### MODIFICA TECNICA N. 251

### OPERE DI SOSTEGNO - ASSE PRINCIPALE - Lotto 2a - OS99 - Muro di sostegno dx dal km 15+717.81 al km 15+877.81 Relazione di modifica tecnica n. 251

## **MODIFICA TECNICA N.251**

**OGGETTO: Rivisitazione scavi propedeutici alla realizzazione del muro di sostegno**

Figura 2 – Sezione tipo muro di sostegno OS99 con la sezione di scavo revisionata

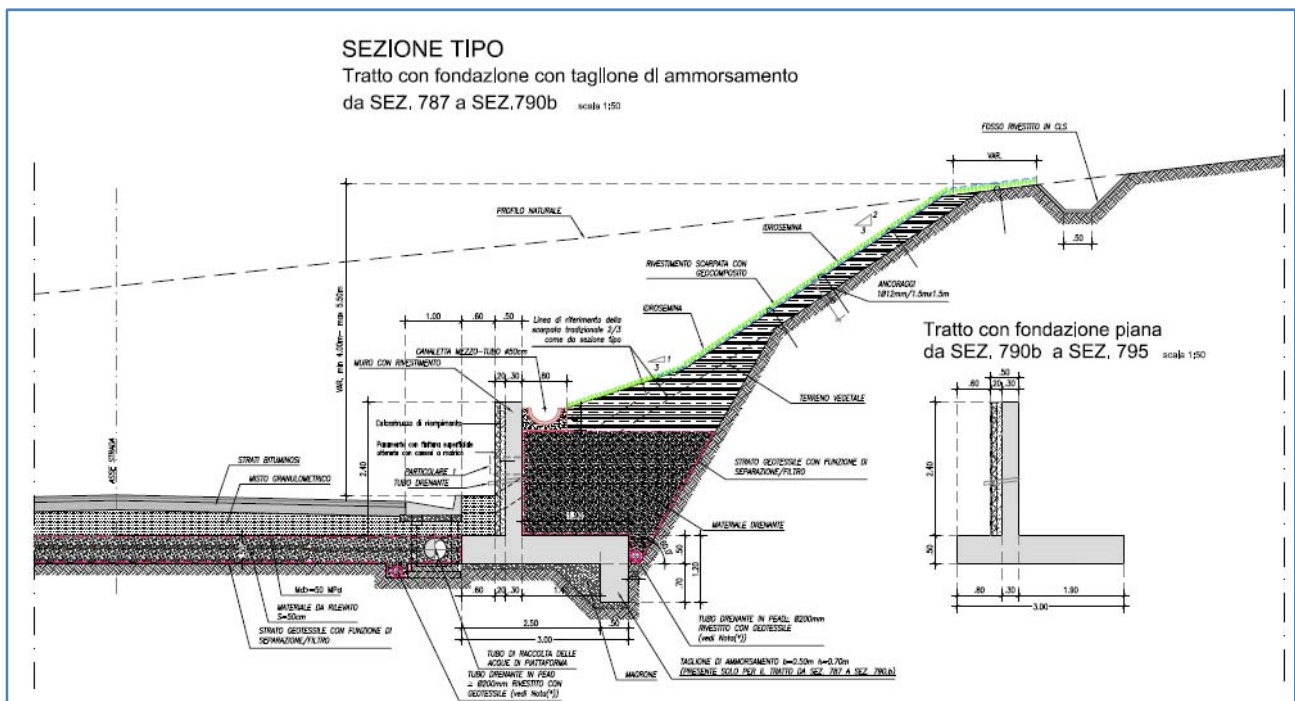
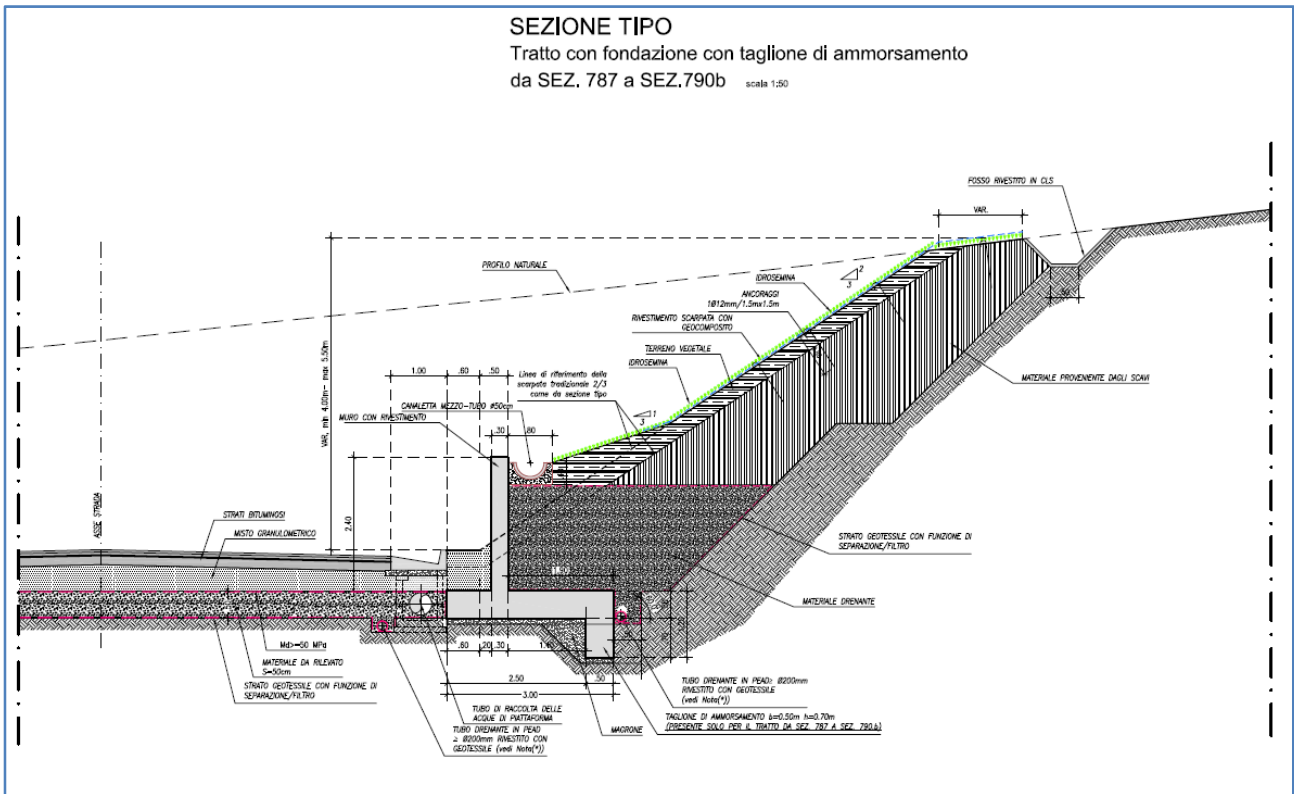
L'opera di sostegno in argomento è stata realizzata secondo le previsioni di progetto, a meno degli scavi di sbancamento propedeutici alla realizzazione delle opere in c.a..

Nello specifico, gli scavi di sbancamento sono stati realizzati mantenendo un’inclinazione delle scarpate 1:1 ed introducendo una banca intermedia avente larghezza 1,00. Tale soluzione tecnica ha consentito di stabilizzare provvisoriamente la scarpata di scavo, garantendo che il prosieguo dei lavori potesse essere eseguiti nel pieno rispetto dell’art. 118 del D.Lgs 81/08 nonché dell’allegato XVIII del D. Lgs 81/08.

L’impossibilità nel realizzare gli scavi previsti come da progetto approvato è dipeso dalla presenza di terreni estremamente rimaneggiati e a bassa consistenza, ascrivibili alla corte regolitico/colluviale. L’instabilità dei terreni è stata ulteriormente aggravata a causa della presenza di numerosi fenomeni d’infiltrazione d’acqua, causate da una stagione altamente piovosa, che hanno rammollito ulteriormente i terreni superficiali.

La presente modifica tecnica viene emessa al fine di giustificare la diversa esecuzione degli scavi di sbancamento rispetto alle previsioni progettuali.

La scelta di ricorrere all'esecuzione di una scavo maggiore generato dall'introduzione di una berma intermedia, con funzione stabilizzatrice, è dovuto semplicemente alla necessità di eseguire i lavori in condizione di totale sicurezza, secondo quanto previsto dal D. Lgs 81/08.
